Pakeitimų aktas		Data: 2023-08-17
Pakeitimo pavadinimas: Pakeitimų aktas Nr. 1		
Rangos sutarties pavadinimas: Parodų rūmų, Vokiečių g. 2, Vilniuje, kapitalinio remonto ir tvarkybos darbai		
Rangos sutarties numeris, data: VPS-41, 2022-11-04		
Statybos proceso dalyviai:		
Statytojas (Užsakovas)	Šiuolaikinio meno centras	
Rangovas	UAB „HSC Baltic“	
Projekto vykdymo priežiūros vadovas	Karolis Maciulevičius	
Statybos techninės priežiūros vadovas	Gediminas Kalonas	
Darbo projekto vadovas (jei taikoma)	Karolis Maciulevičius	
Kam: Užsakovui

1.1 Sprendinys, kuris yra keičiamas		
- Keičiamas šedinio stoglangio detalės ST-4 sprendinys (žr. Šio akto 1 Priedą). - Keičiami sutarties priedai NR. 4 „DARBŲ KAINŲ ŽINIARAŠTIS“, NR. 5 „RANGOVO PASIŪLYMAS“, NR. 6 „SUTARTIES KAINOS (ĮKAINIŲ) DETALIZACIJOS ŽINIARAŠTIS“

Grindų GR-2-1 detalė
M1:5

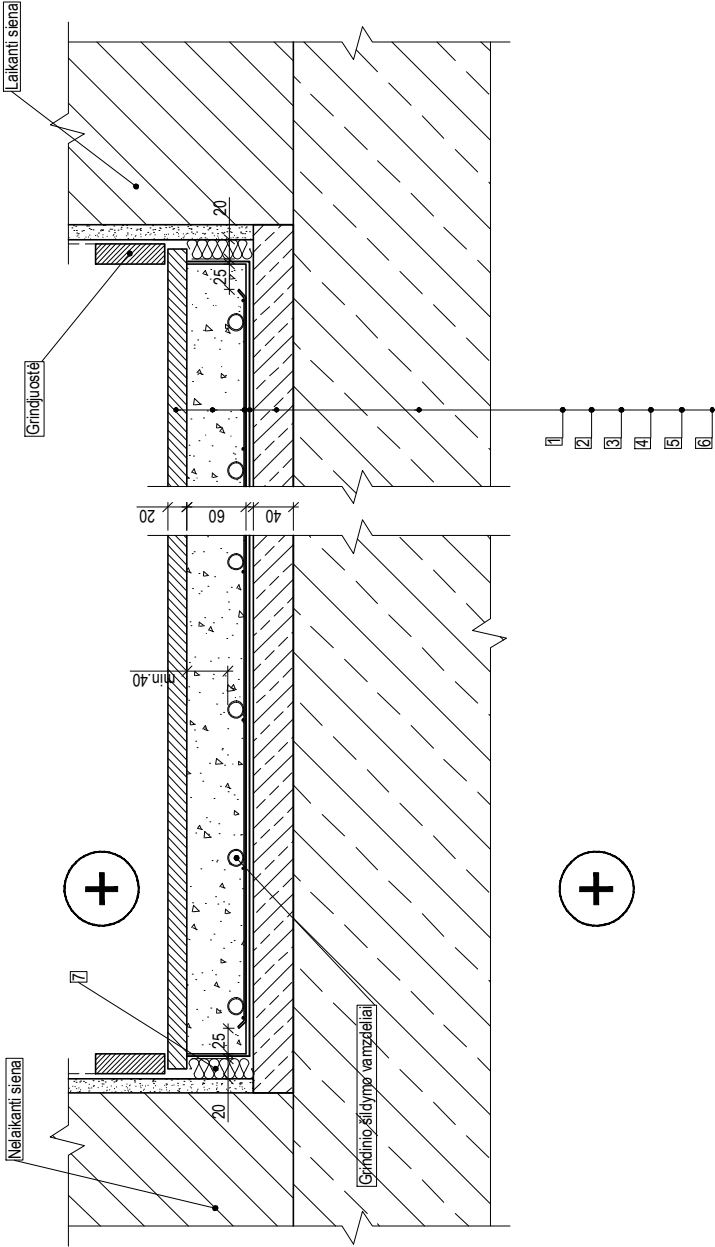
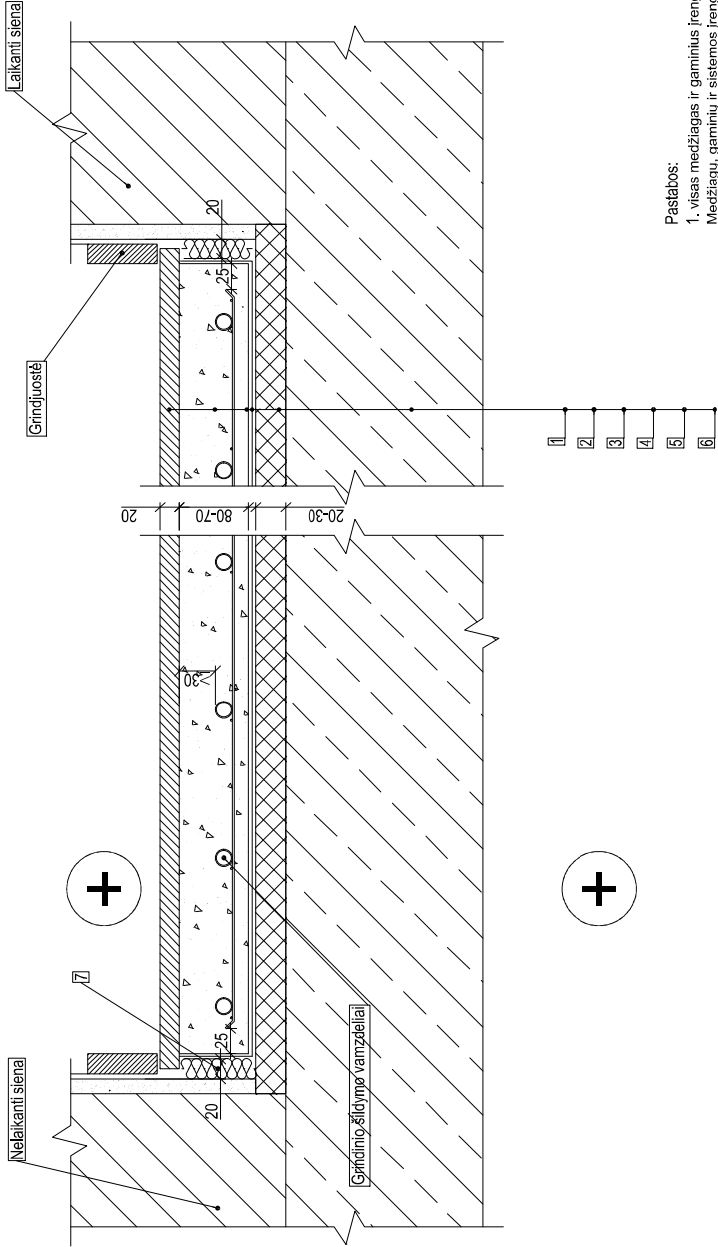
2.1 Sprendinys, kuris yra keičiamas		
- Keičiami Grindų įrengimo detalių Techninio projekto (GR-2-1, GR-2-4, GR-2-3-1 detalių) sprendiniai į darbo projekte koreguotas detales (žr. Šio akto 5 Priedą). - Keičiami sutarties priedai NR. 4 „DARBŲ KAINŲ ŽINIARAŠTIS“, NR. 5 „RANGOVO PASIŪLYMAS“, NR. 6 „SUTARTIES KAINOS (ĮKAINIŲ) DETALIZACIJOS ŽINIARAŠTIS“

Atliekant griovimo darbus objekte buvo pastebėta, kad reikalingos grindų detalių (GR-2-1, GR-2-3-1, GR-2-4) sprendinių korekcijos. Aptariamų detalių sprendinių korekcijos reikalingos dėl to, kad:

- GR-2-1 ir GR-2-4 – techniniame projekte nebuvo numatytas apšiltinimo sluoksnis, kuris būtinas įrengiant grindinį šildymą pagal kitus techninio projekto sprendinius numatytus ŠVOK dalyje ir gautą pastabą DP SK dalies ekspertizės akte (žr. Šio akto 6 Priedą);
- GR-2-3-1 – papildomai įrengiama techniniame projekte nenumatyta detalė dėl inžinerinių tinklų įrengimo 1 a. kabinetų grindyse patalpose Nr. 1-39, 1-40, 1-41, 1-42, 1-43, 1-44, 1-46 siekiant išsaugoti KPD saugomas grindis koridoriuje (pat. Nr. 1-20, 1-45).

- Atlikti papildomus grindų įrengimo darbų kiekių pagal detales, kurių suma **6189,09 € be PVM**.

ŽŪN KULTUVO PAMATO PLANAS

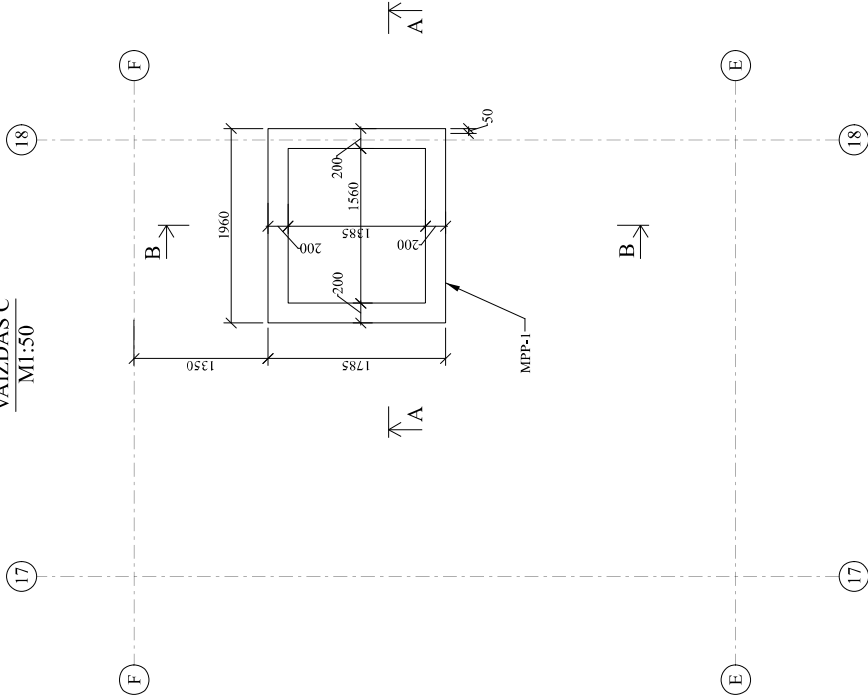
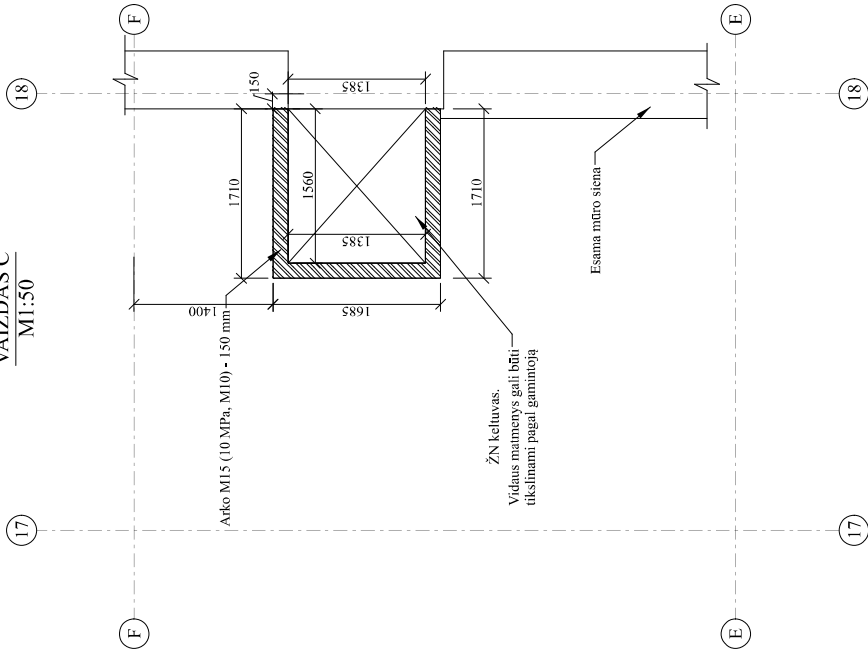
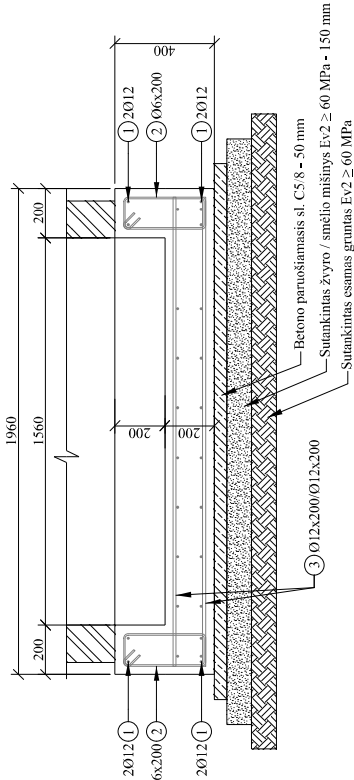
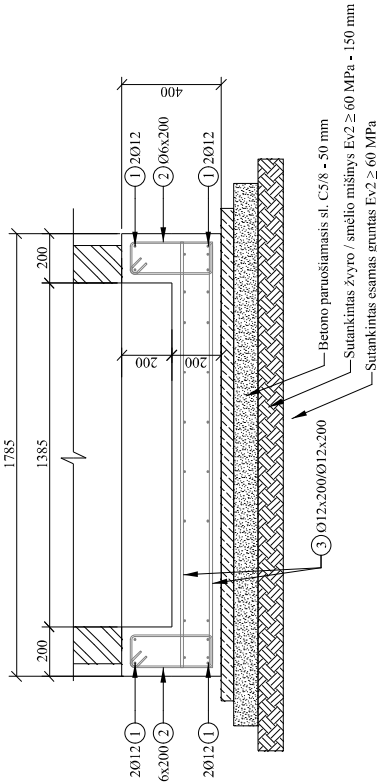
- Keičiama neįgaliųjų lifto ir šachtos įrengimo konstrukcija ir Techninio projekto konstrukcinės dalies sprendiniai 20.016-TP-SK.B-19, planai 20.016-TP-SK.B-02, 20.016-TP-SK.B-03 ir techninės specifikacijos (TS), dėl neįgaliųjų keltuvams reikiamų gaisrinių reikalavimų, į Darbo projekte numatytus konstrukcinius sprendinius: 20.016-DP-SK01.B-C16, 20.016-DP-SK01.B-A02, 20.016-DP-SK01.B-A03 (žr. Šio akto 11 Priedą);
- Keičiami sutarties priedai NR. 4 „DARBŲ KAINŲ ŽINIARAŠTIS“, NR. 5 „RANGOVO PASIŪLYMAS“, NR. 6 „SUTARTIES KAINOS (ĮKAINIŲ) DETALIZACIJOS ŽINIARAŠTIS“ (lifto keitimo ir šachtos įrengimo apimtyje)

Pagal techninį projektą buvo numatyta įrengti savistovės metalo konstrukcijos liftą su dviem laminuoto stiklo sienelėmis. Tačiau, tokio lifto įrengimas netenkinų techninio projekto gaisrinėje dalyje numatyto priešgaisrinio reikalavimo ugnies atsparumui EI45 reikalavimo. Atsižvelgiant į tai, priimtas sprendimas keisti neįgaliųjų lifto ir šachtos įrengimo konstrukciją, kurioje montuojamas liftas. Vietoje savistovės metalo konstrukcijos lifto su dviem laminuoto stiklo sienelėmis įrengiamas liftas pritaikytas montuoti šachtoje ir atliekami papildomi lifto mūrinės atsparios EI45 šachtos įrengimo darbai.

- Atsisakyti savistovės metalo konstrukcijos lifto su dviem laminuoto stiklo sienelėmis įrengimo darbų, kurių vertė **17 228,66 € be PVM**, suma detalizuota Priede Nr. 12;
- Įsigyti papildomus lifto pritaikyto montuoti šachtoje įrengimo ir lifto šachtos įrengimo darbus, kurių vertė **17 827,40 € be PVM**, suma detalizuota Priede Nr. 13;

Dėl atliekamo lifto keitimo ir papildomų šachtos įrengimo darbų keičiamas plieninės lifto k-jos ir lifto stiklinės šachtos montavimas į mūrinę, lifto montavimo darbai. Komerciniai neįgalųjų lifto-keltuvo pasiūlymai pridedami priede Nr. 32.

Principinis esamo rygelio stiprinimas
po vidiniu kiemeliu MM-2
M1:10

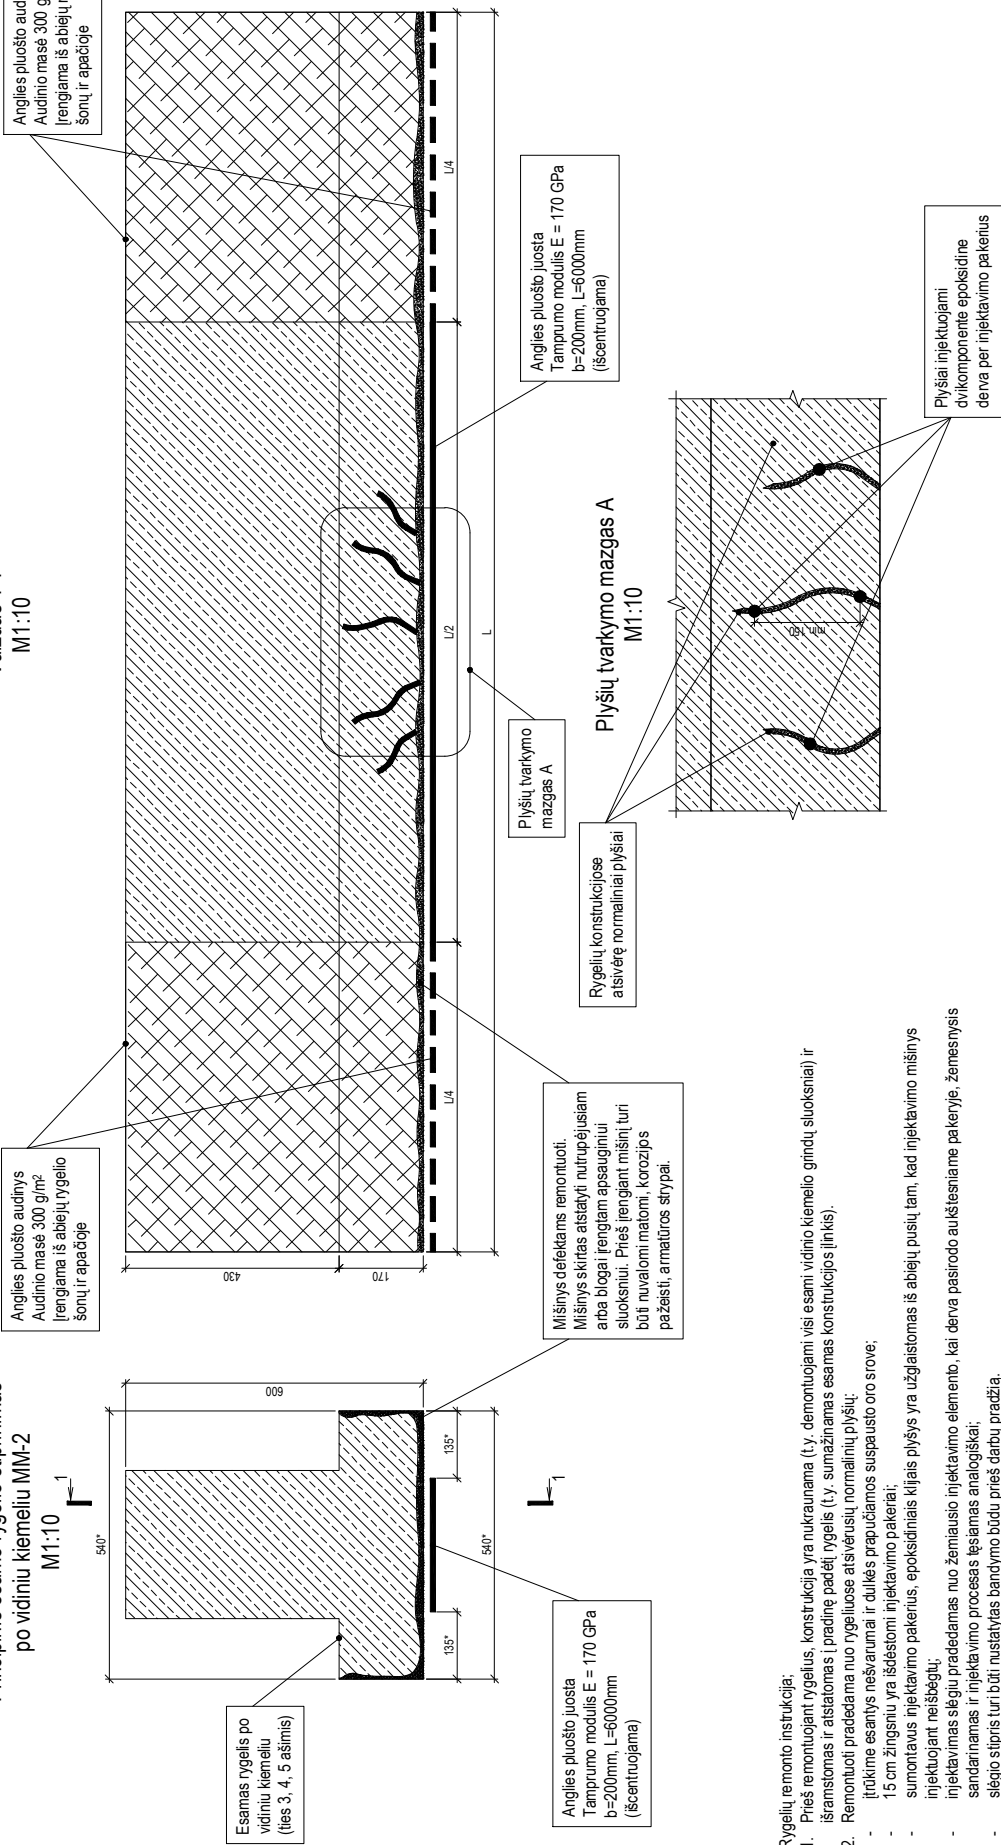
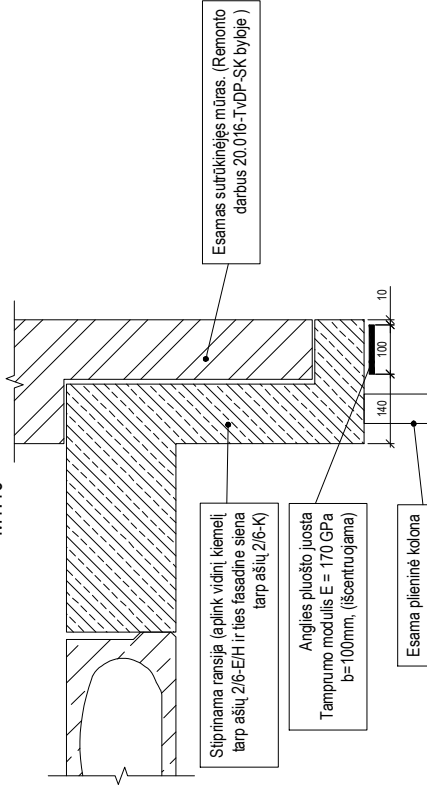
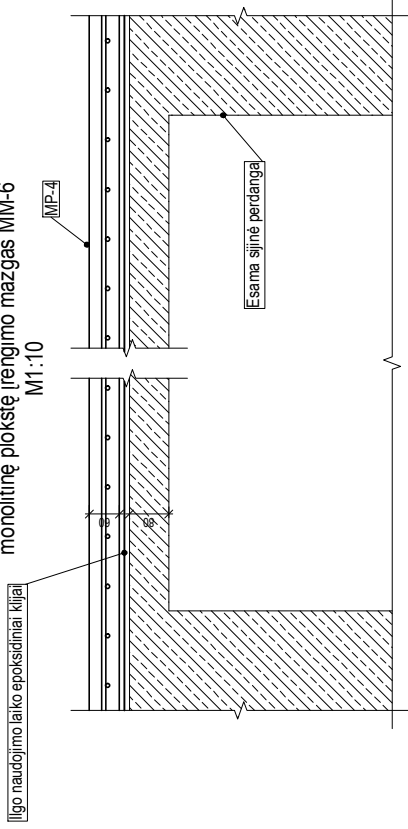
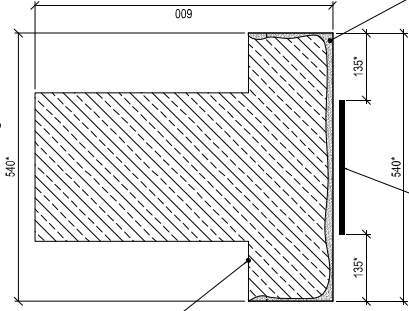
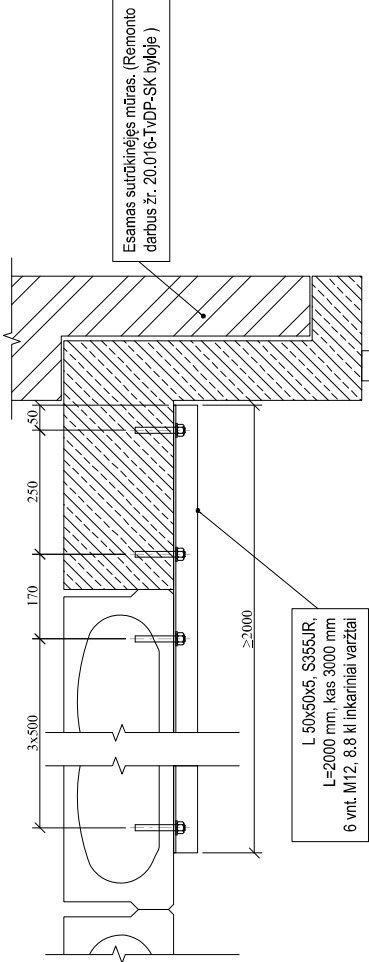
Pagal techninį projektą (SK dalis) buvo numatyta sustiprinti konstrukcijas, įrengiant jas pagal mazgus, MM-4, MM-6. Tačiau, atsižvelgus į tai, kad:

- MM-4 mazgo esančio techniniame projekte sprendinys buvo parinktas neįvertinus aplinkybės, kad pagal techninį projektą buvo numatyta stiprinti neveiksnią zoną, kuri nepasiektų stiprinimo tikslo ir išliktų rizika dėl pastato sienos skilinėjimo, kuri laikosi ant ransijos, nes ransija veikiama sukimo jėgos;

- MM-6 mazgo esančio techniniame projekte sprendinys buvo parinktas neįvertinus faktiškai objekte esamos sijinės perdangos būklės, kuri šalių vertinimu esant papildomam svoriui rizikinga, kad nelaikys apkrovos, kuri pakeičia monolitinės perdangos užbetonavimas iki esamų grindų lygio 2-5 patalpoje.

Buvo priimtas sprendimas pakeisti konstrukcijų stiprinimo sprendinius (mazgus MM-2, MM-4 ir MM-6). Dėl aptariamų sprendinių pakeitimo atsirado papildomi konstrukcijų stiprinimo darbai, kurie detalizuoti šio akto priede Nr. 15 ir kuriuos būtina įsigyti iš Rangovo ir nevykdomi konstrukcijų stiprinimo darbai, kurių atsisakoma ir jie detalizuoti šio akto priede Nr. 16.

- Atsisakyti konstrukcijų stiprinimo darbų mazguose MM-4 ir MM-6, kurių vertė **2570,00 € be PVM**, detalizuotus šio akto priede Nr. 15.
- - Įsigyti papildomus konstrukcijų stiprinimo darbus mazguose MM-4 ir MM-6, kurių vertė **3461,30 € be PVM**, detalizuotus šio akto priede Nr. 16;

Principinio laiptų pakopų remonto mazgo
vaizdas A-A
M1:5

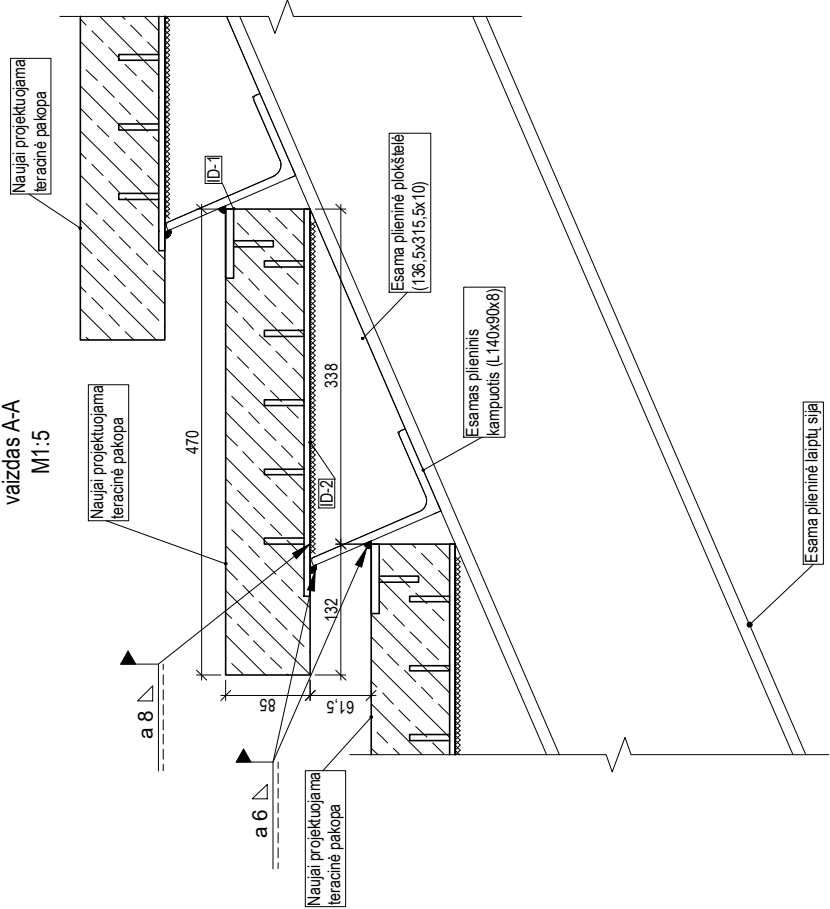
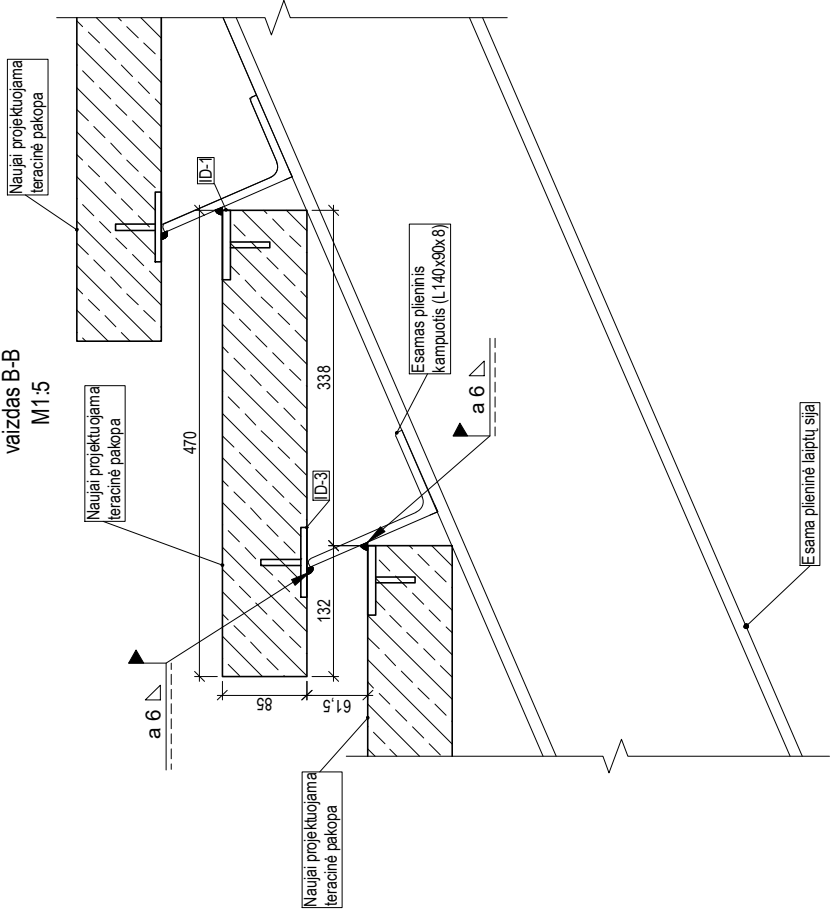
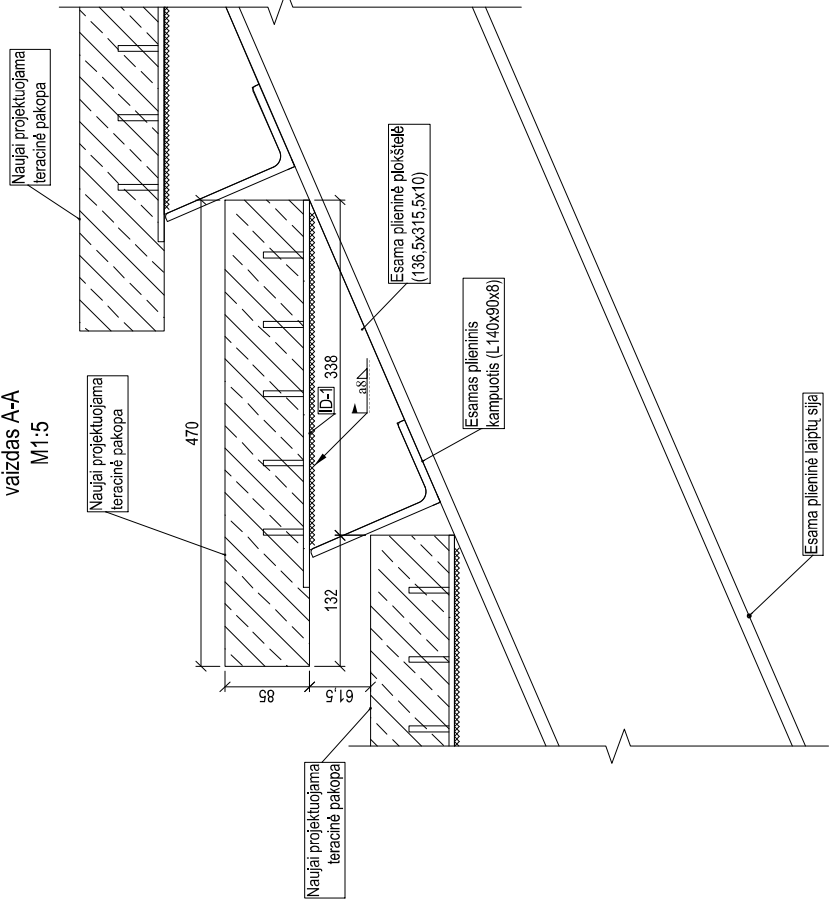
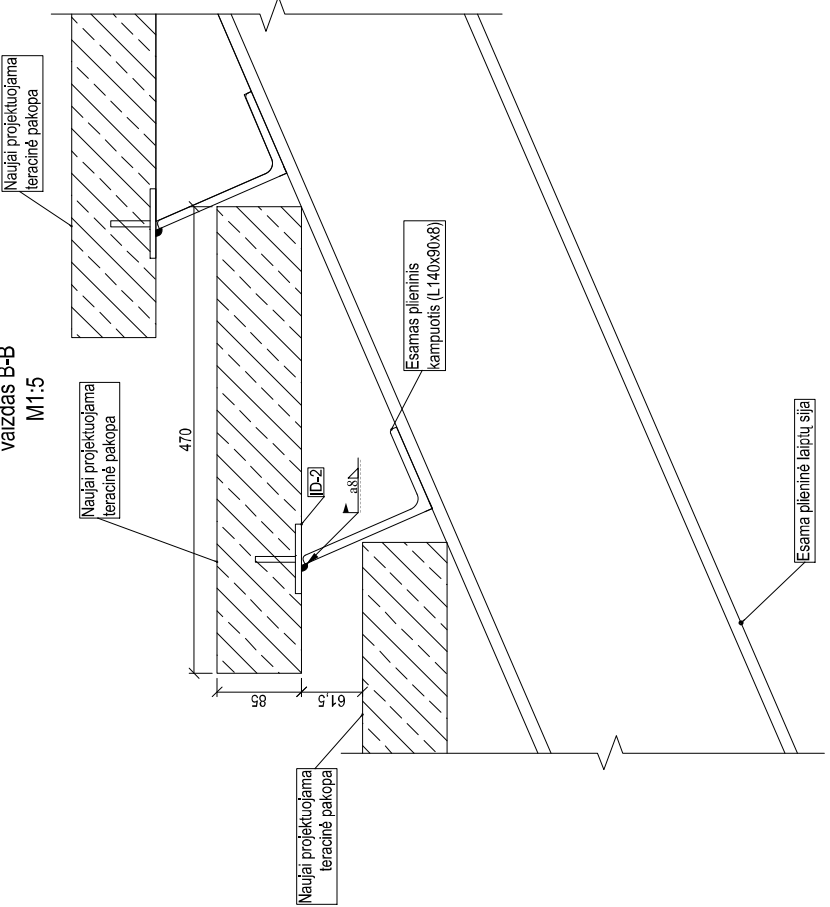
- Keičiamas TvDP konstrukcinės dalies sprendinys (Centrinių laiptų remontas) 20.016-TvDP-SK.B-12, esantis brėžinyje 20.016-TvDP-SK.B-03, į sprendinį 20.016-TvDP-SK01.B-C01, esantį brėžinyje 20.016-TvDP-SK01.B-A02. Keitimo aplinkybė atsirado po darbo projekto rengimo konstruktoriaus pastabų ir TvDP SK dalies darbo brėžinių patikslinimo, kuriuos patvirtino statinio konstrukcijų ekspertas (žr. Šio akto 17 Priedą).
- Keičiami sutarties priedai NR. 4 „DARBŲ KAINŲ ŽINIARAŠTIS“, NR. 5 „RANGOVO PASIŪLYMAS“, NR. 6 „SUTARTIES KAINOS (ĮKAINIŲ) DETALIZACIJOS ŽINIARAŠTIS“ (stiprinimo sprendinių keitimo apimtyje).

Tvarkybos darbų projekte buvo numatyta pakeisti (suremontuoti) centrinių laiptų pakopas, jas įrengiant 2.99 m. Tačiau, rengiant DP konstrukcijų dalį ir atlikus skaičiavimus, jos rengėjas pastebėjo, kad įrengiant tokio ilgio pakopas, tam kad jų galuose būtų užtikrinta koncentruota apkrova į tašką būtina papildomai pakopas suarmuoti. Atsižvelgiant į tai, iš Rangovo įsigijami papildomi centrinių laiptų armatūros įrengimo darbai ir atsisakyta nereikalingais tapusių centrinių laiptų smulkių tvirtinimo detalių (dalies) įrengimo darbų.

- Įsigyti papildomus centrinių laiptų armatūros įrengimo darbus, kurių vertė **1556,00 € be PVM**, detalizuotus Priede Nr. 18.
- - Atsisakyti centrinių laiptų smulkių tvirtinimo detalių (dalies) įrengimo darbų, kurių vertė **766,50 € be PVM**, detalizuotus Priede Nr. 19.
